# RETTIFICHE

**Rettifica del regolamento (UE) n. 1301/2014 della Commissione, del 18 novembre 2014, relativo alle specifiche tecniche di interoperabilità per il sottosistema «Energia» del sistema ferroviario dell'Unione europea**

(Gazzetta ufficiale dell'Unione europea L 356 del 12 dicembre 2014)

«Figura D.3

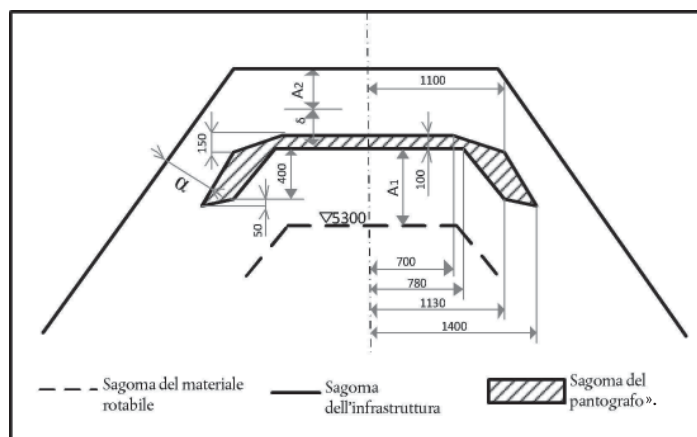
Alla pagina 222, allegato, appendice D, punto D.2, la figura D.3 va letta come segue:
